Изменение № 1 ГОСТ 24857—81 Вентиляторы крышные осевые, Общие технические условия

Утверждено и введено в действие Постановлением Государственного комитета СССР по стандартам от 24.09.87 № 3648

Дата введения 01.03.88

б

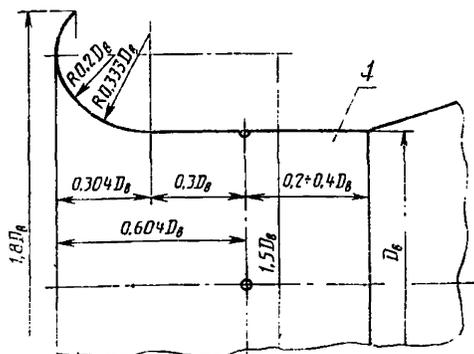
Пункт 6.2.2. Чертеж 5 дополнить чертежом — б:
